**Stellungnahme zur
verkehrlichen Erschließung des
B-Plangebiets Brunnenstraße in Geisig
und zur Lärmsituation**

_____ wurde von _____ am 27.11.2024 beauftragt, die aktuelle Verkehrssituation in der Brunnenstraße, die als Haupteerschließung des geplanten Neubaugebietes „Brunnenstraße“ geplant ist, gutachterlich zu bewerten.

Abbildung 2: Lageplan B-Plan Brunnenstraße

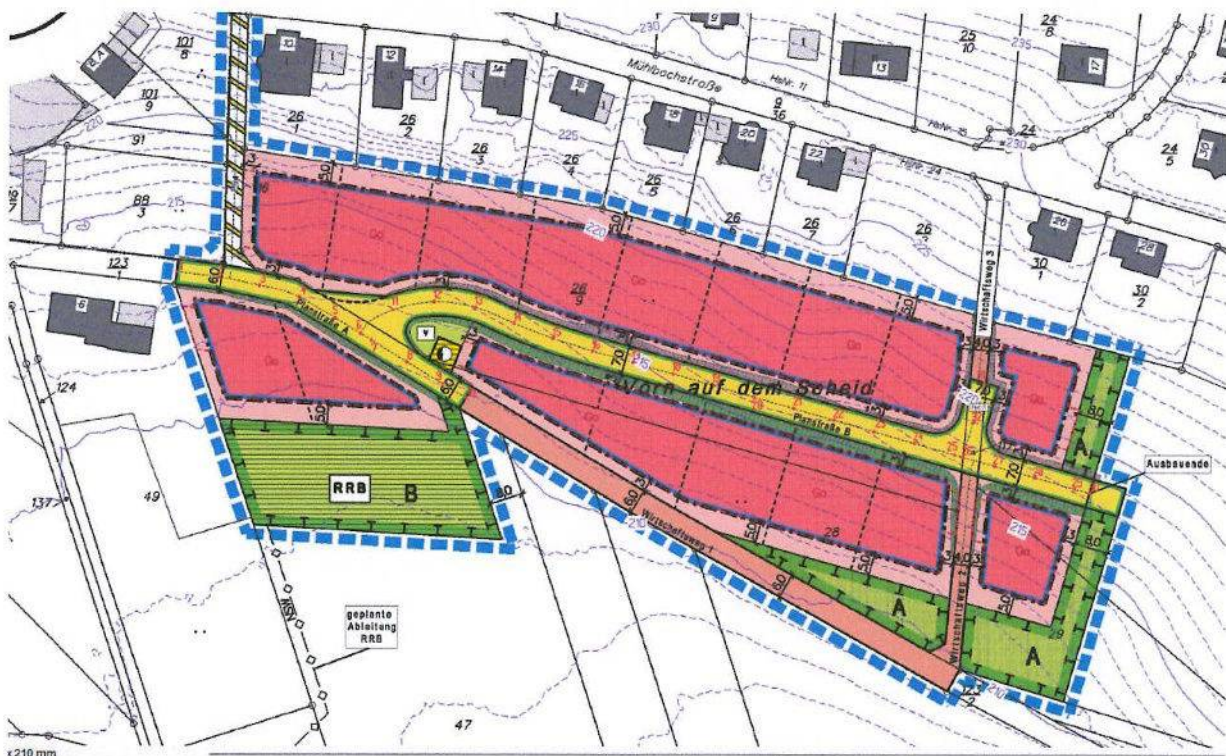
Die Angabe einer Gesamtverkehrsflächenbreite von 7,0 m entspricht nicht der Realität, hier ist offensichtlich der Gehweg mitgerechnet worden (vgl. Abb. 2), was sachwidrig ist.

Abgesehen davon, dass die Straßenbreiten nicht gegeben sind und im westlichen Teil des B-Plangebiets die Straßenbreite inkl. Gehfläche nur 6 m beträgt, ist es planerisch nicht zulässig auf Ausnahmesituationen abzustellen, die mit der Realität nichts zu tun haben. Wenn also regelmäßig das Aufeinandertreffen von LKW und PKW (LKW) zu erwarten ist, muss ein ausreichender Straßenquerschnitt gegeben sein. Das bedeutet, dass schon die Annahme einer Fahrbahnbreite von 5m den Ausnahmefall darstellt, und beim Fall der gleichzeitigen Befahrung von 2 LKW eine Fahrbahnbreite von 5,90m erforderlich ist (vgl. RAST, Abb. 3).

Abbildung 3: Beispiele für Verkehrsräume und lichte Räume beim Begegnen, Nebeneinander- und Vorbeifahren ausgewählter Kombinationen von Bemessungsfahrzeugen (Klammermaße: mit eingeschränkten Bewegungsspielräumen)

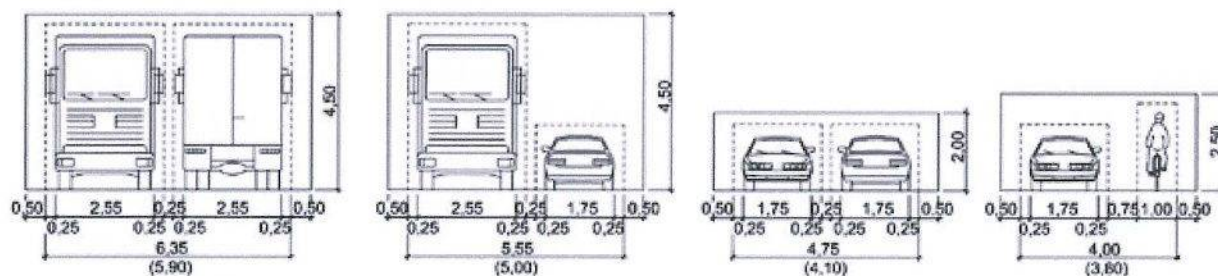
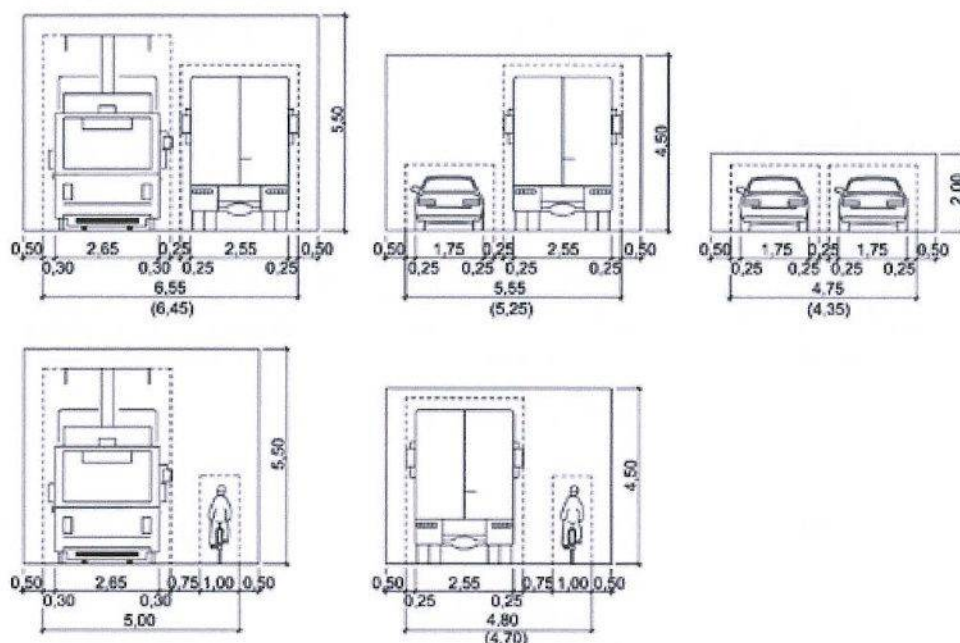
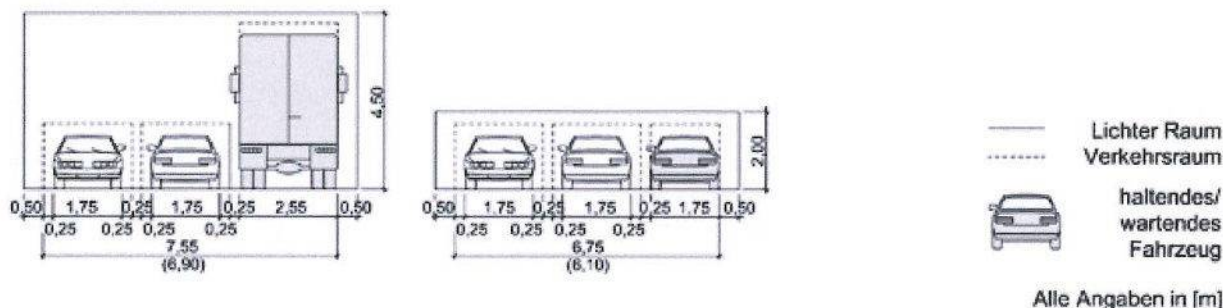
Die Aussage, dass es im Übergangsbereich zwischen der bisherigen Brunnenstraße und dem Plangebiet selbst bei der Bestandsbreite von 6,0 m bleibt wurde beim Ortstermin am 3.12.2024 überprüft. Die Straßenbreite beträgt zwischen dem Grundstück Brunnenstraße 1 und dem nördlich davon gelegenen Flurstück 22/1 3,63m, wie die Nachmessung am 3.12.2024 ergeben hat. Damit ist selbst der Bewegungsspielraum für das Begegnen von 2 PKWs nicht mehr gegeben, weil hierfür 4,10m bei eingeschränktem Bewegungsspielraum) erforderlich sind (vgl. Abb. 3). Selbst für PKW und Radfahrer bietet die Engstelle zu wenig Raum.

Abbildung 11: Verkehrsstärkenkarte 2015

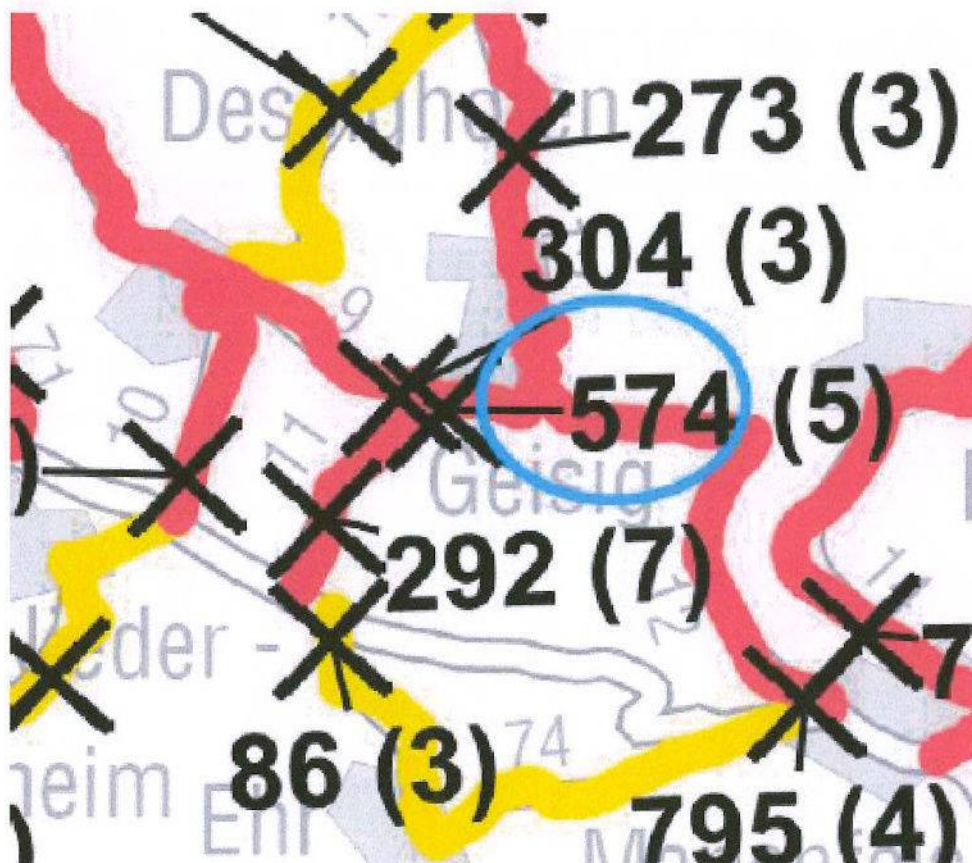
Zunächst ist festzuhalten, dass eine fast 10 Jahre alte Verkehrsbelastung aus der Verkehrsstärkenkarte des Landes RLP verwendet wurde, die völlig veraltet ist. Es handelt sich auch nicht um eine „Kartierung“, sondern hochgerechnete Ergebnisse der SVZ (Straßenverkehrszählung).

In der Verkehrsstärkenkarte 2015 wurde ein Wert von 574 Kfz/24h auf der K12 in der Nähe des Plangebietes abgelesen. Dieser Wert ist aber nicht auf die Brunnenstraße zu übertragen, denn über die Brunnenstraße besteht nur eine Anbindung an die K12 (vgl. Abb. 7).

Die Berechnungen hätten also mit 723 Kfz/24h statt 574 Kfz/24h durchgeführt werden müssen, wenn man mangels Daten mit der Belastung der K 12 rechnet.

Abbildung 12: SVZ 2021-Ausschnitt für Geisig

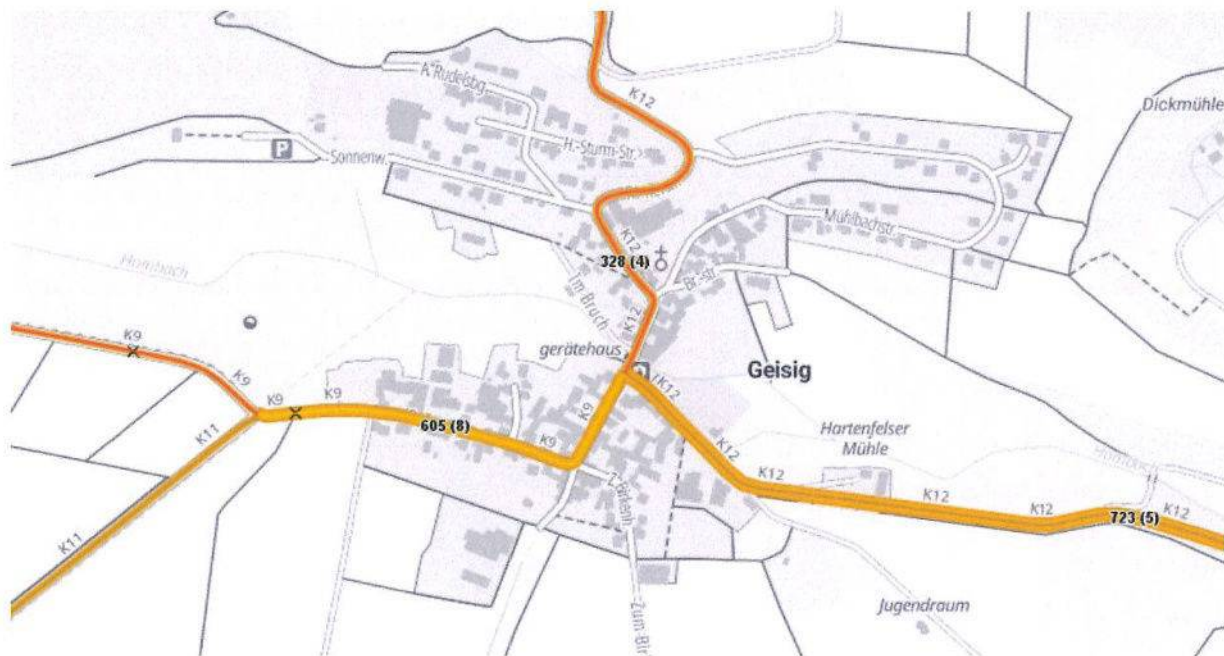
In Abbildung 8 ist gut zu erkennen, dass die K 12 die Verkehrsstärke in den Nebenstraßen nicht abbilden kann. Auf der K 12 östlich von Geisig wurde eine Verkehrsbelastung von 723 Kfz/24h und nordwestlich der Brunnenstraße von 328 Kfz/24h. Der Anteil des LKW-Verkehrs ist mit 4 bis 5 Prozent sehr gering.
